TAGUSPARK

CONTRIBUTOS PARA AS RESPOSTAS À CCDR

Julho 2022

Fig. 1 – Planta do Levantamento da PH Existente (Extracto)

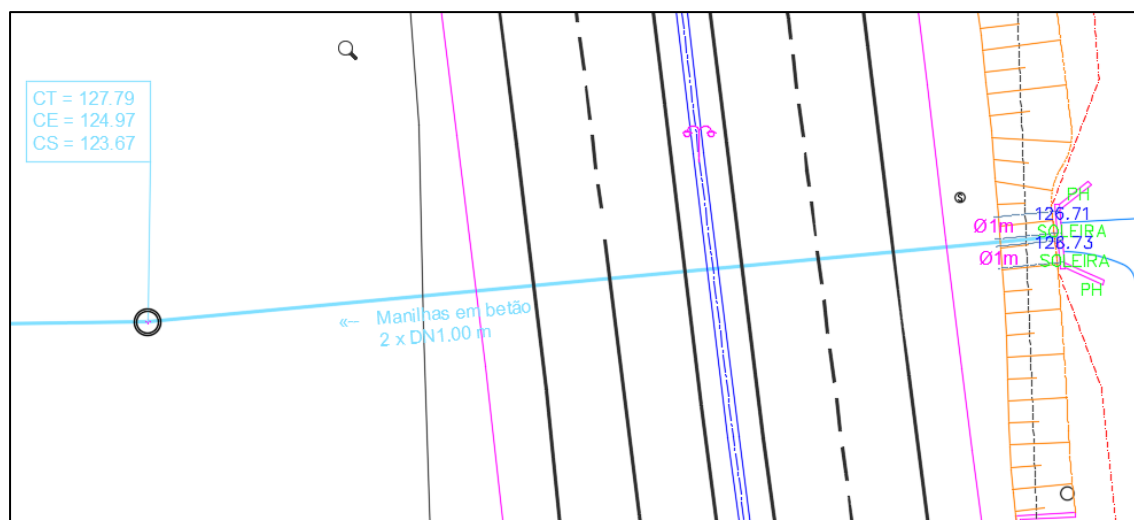
- 1.3.2. Demonstração de que a passagem hidráulica existente sob a EN249-3 tem capacidade de vazão para o caudal com um período de retorno de 100 anos, resultante do aumento da área impermeabilizada e da descarga de águas pluviais na correspondente linha de água.

A PH objecto de estudo atravessa transversalmente a EN249-3, sendo constituída por dois colectores circulares de betão DN1000 e inclinação de 4,0% (ver Fig. 1).

Pela mesma pode concluir-se que é possível escoar o caudal de cálculo com uma folga apreciável, já que, nessa situação, o caudal máximo em cada um dos colectores DN 1000 é de $Q_{\text{máx}}=5.0 \text{ m}^3/\text{s}$, sendo superior ao caudal de cálculo para cada um deles, $(6.04/2) Q_{100}=3,02 \text{ m}^3/\text{s}$.

Atendendo a que a PH tem uma capacidade, em cada um dos colectores DN1000, de $5.0 \text{ m}^3/\text{s}$, e sendo esse valor superior ao que cada um terá de escoar, ou seja, $3.02 \text{ m}^3/\text{s}$, pode concluir-se que a PH existente tem capacidade para escoar o caudal de cálculo, mesmo na situação futura de pós-implantação do empreendimento urbanístico, em situação antecedente à precipitação de solo quase saturado e para um Período de Retorno de 100 anos.

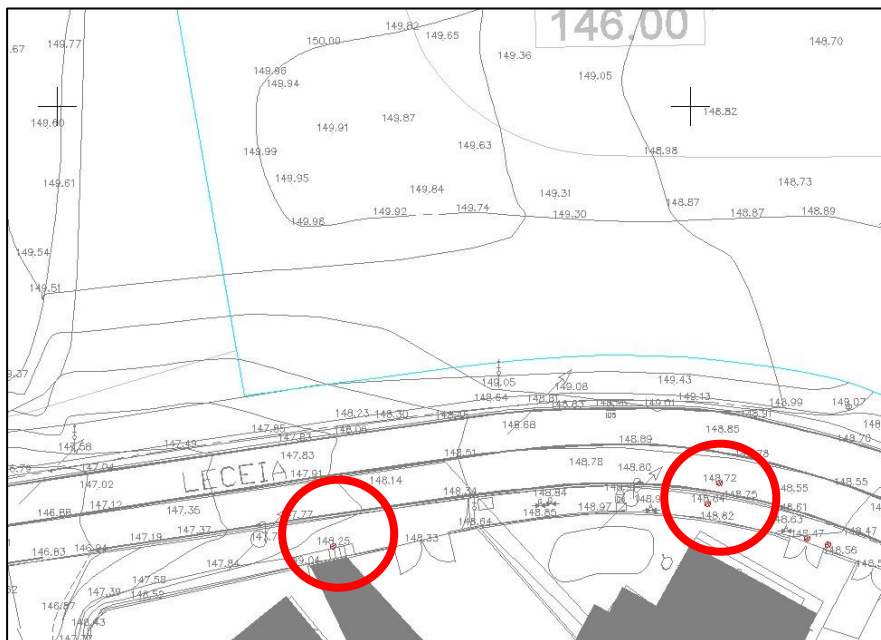
- 1.3.5. Na peça desenhada “Desenho 5 - Rede de esgotos – Planta – julho2021”, assinalar:
- 1.3.5.1. Lote 1 – encaminhamento e ponto de descarga, na linha de água, das águas pluviais provenientes deste lote; clarificar o que se entende por encaminhamento das águas residuais domésticas do lote para “coletor doméstico tamponado”.

O ponto de descarga desse Lote é na entrada da PH, conforme está na Peça Desenhada, com uma seta de sentido apontando precisamente para aí. Chama-se à atenção que o limite do Lote passa, na perpendicular, pela boca de entrada da PH.

O colector estará provisoriamente tamponado pois na primeira fase o Lote e seus arruamentos próprios não serão construídos, sendo que os esgotos do mesmo terão depois de ser bombados, pois o arruamento interno tem uma zona mais baixa (com uma diferença de cotas com algum significado) que o ponto de entrega.

Assim, terá de estar tamponado até que se construa o Lote 1 e essa ligação seja necessária.

Fig. 1 – Amortecimento de Caudais – Hidrogramas de Entrada e Saída na Bacia

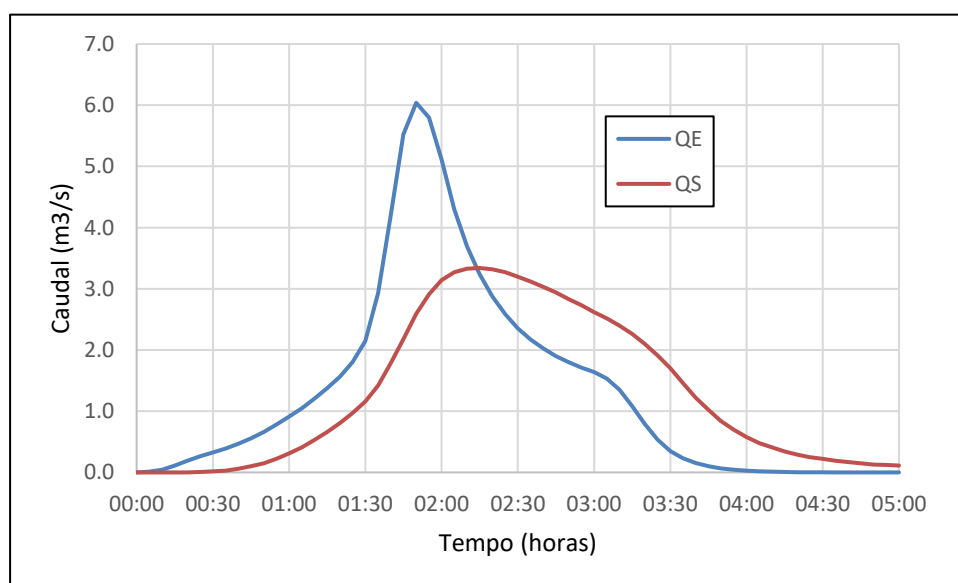
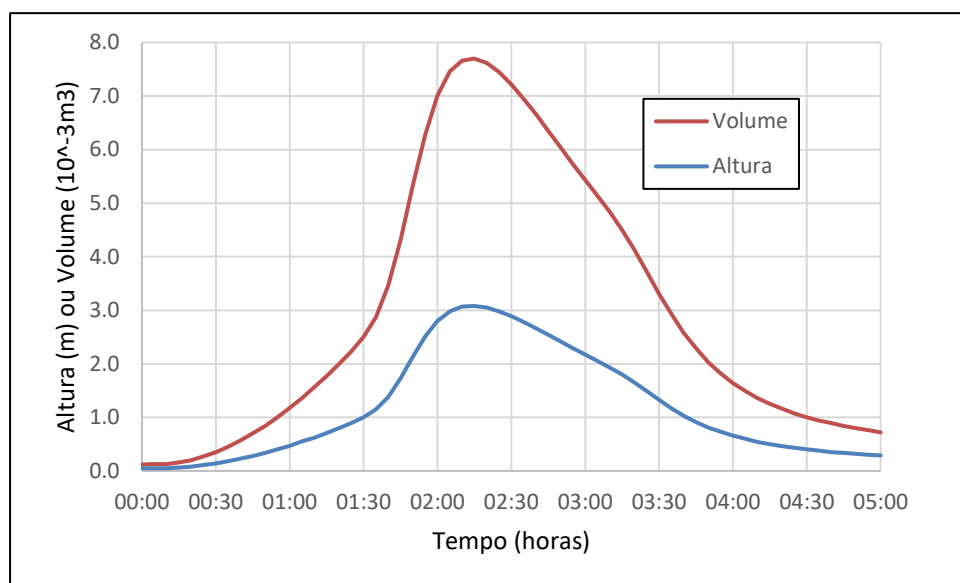
- 1.5.3. Esclarecer qual o acréscimo de caudal pluvial gerado na área do projeto, para o período de retorno centenário, decorrente da máxima impermeabilização prevista com a implementação do projeto do loteamento, indicando a impermeabilização máxima prevista em cada um dos 5 lotes. Indicar quais as soluções a adotar, de modo a assegurar que o caudal correspondente à cheia centenária, com origem na área do projeto (incluindo a área correspondente aos 5 lotes), não resulte acrescido relativamente à situação atual.

Simulando o funcionamento de uma bacia com características principais uma área de 2500 m² e um descarregador inferior circular, em betão, em DN1000, obtêm-se os resultados que se ilustram nas Figs. 1 e 2 e no Quadro 1.

Como se pode constatar pelos resultados obtidos e atrás ilustrados, consegue-se um amortecimento de caudais de uma situação futura em AMCIII, para um caudal inferior à situação actual em AMCII ($3.34 < 3.43 \text{ m}^3/\text{s}$) – ou seja, até mais do que seria necessário, pois de facto bastaria que o amortecimento conseguisse laminar os caudais do futuro para os do presente, mas apenas para o mesmo AMC nas duas situações.
